改善箇所説明図①

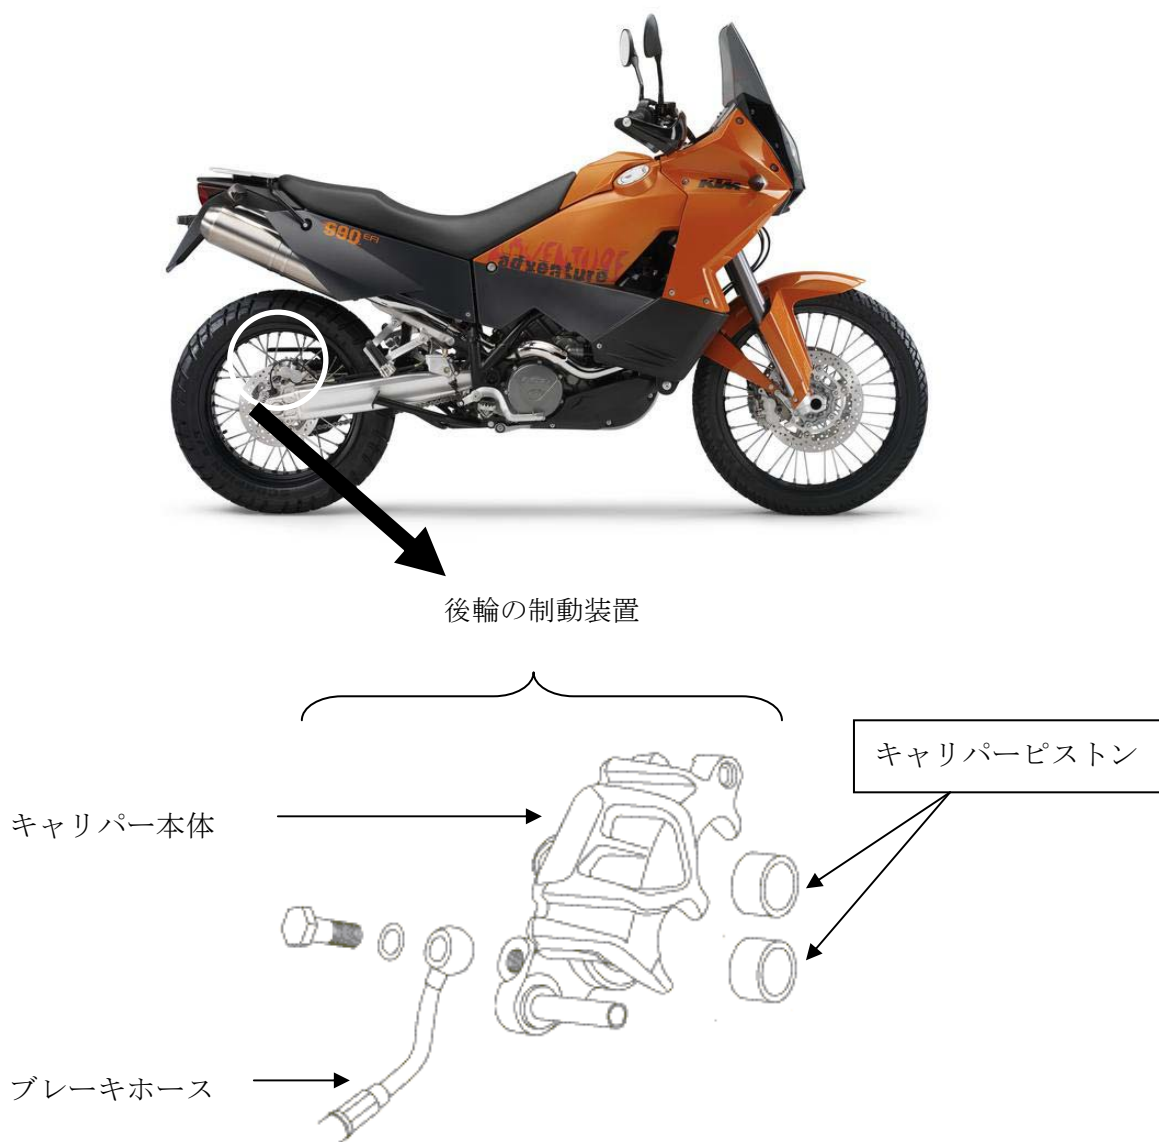
基準不適合発生箇所

後輪の制動装置において、キャリパーピストンの遮熱構造が不適切なため、制動時の発生する熱でブレーキオイルが高温になることがある。そのため、そのままの状態で使用を続けると、ブレーキオイルが沸騰し、最悪の場合、ベーパーロックが発生し、制動力が不足するおそれがある。

改善の内容：

全車両、後輪のキャリパーピストンを対策品と交換する。

改善箇所説明図②

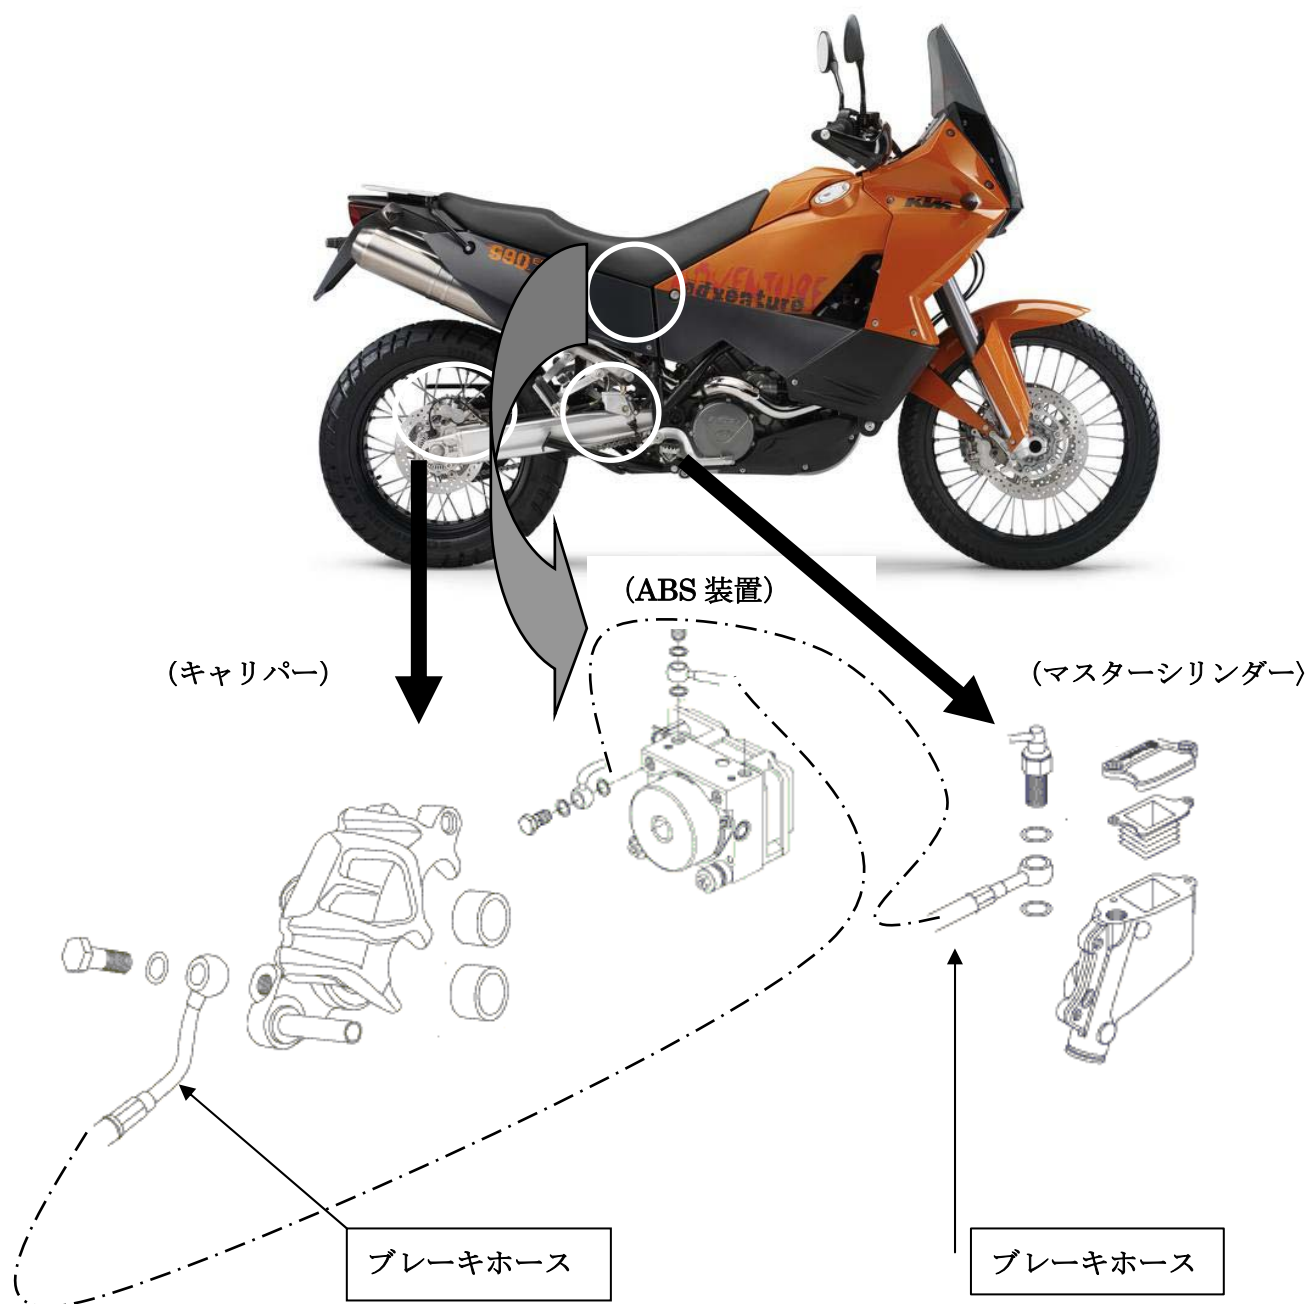
基準不適合発生箇所

後輪の制動装置において、マスターシリンダーの油路及びインナーカバーの構造が不適切なため、インナーカバーとブレーキオイルの間に気泡が残っているものがある。そのため、そのままの状態で使用を続けると、リザーバタンクの液量が減ったときにその気泡がオイルラインに混入し、最悪の場合、制動力が不足するものがある。

改善の内容：全車両、車両のモデル番号を確認し、後輪のマスターシリンダー一式又はインナーカバーを対策品と交換する。

改善箇所説明図③

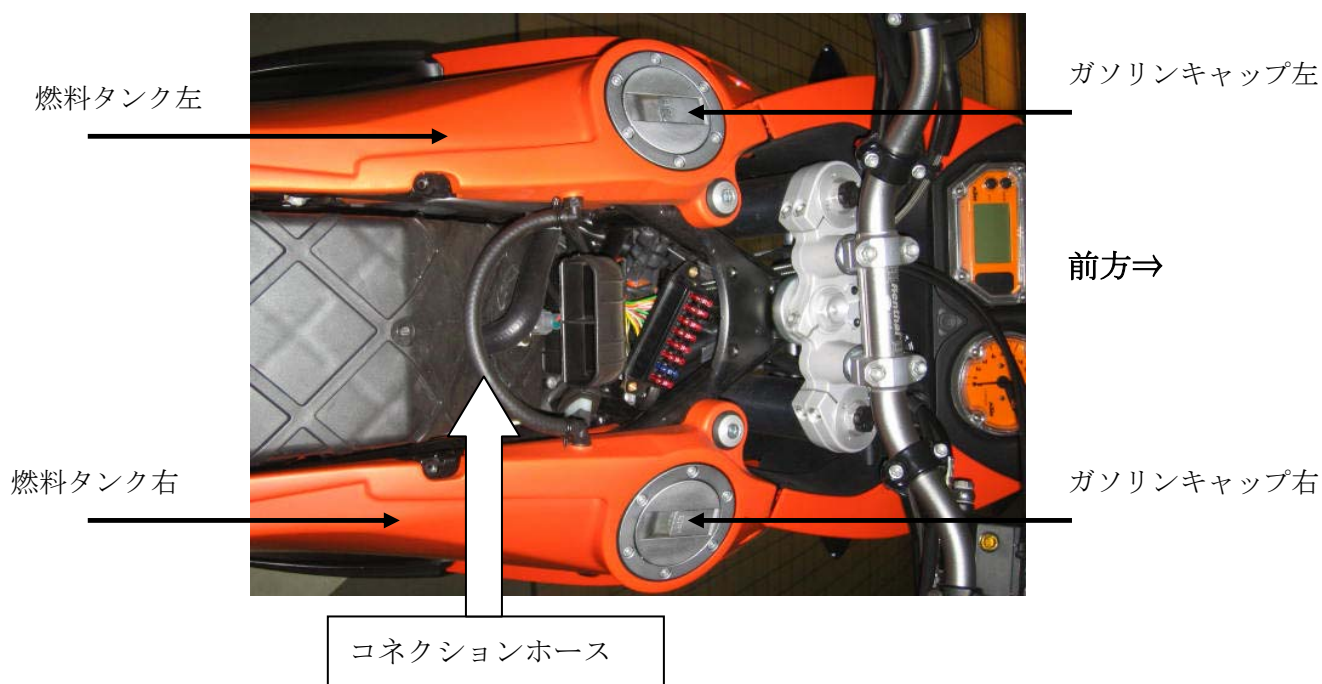
基準不適合発生箇所

後輪の制動装置において、ブレーキホースの取り回しが悪いため、エンジンの振動によりブレーキホースが共振し、ブレーキオイルに気泡が発生しやすくなるものがある。そのため、そのままの状態で使用を続けると、気泡が増加し、最悪の場合、制動力が不足するおそれがある。

改善の内容：全車両、後輪のブレーキホースを対策品と交換する。
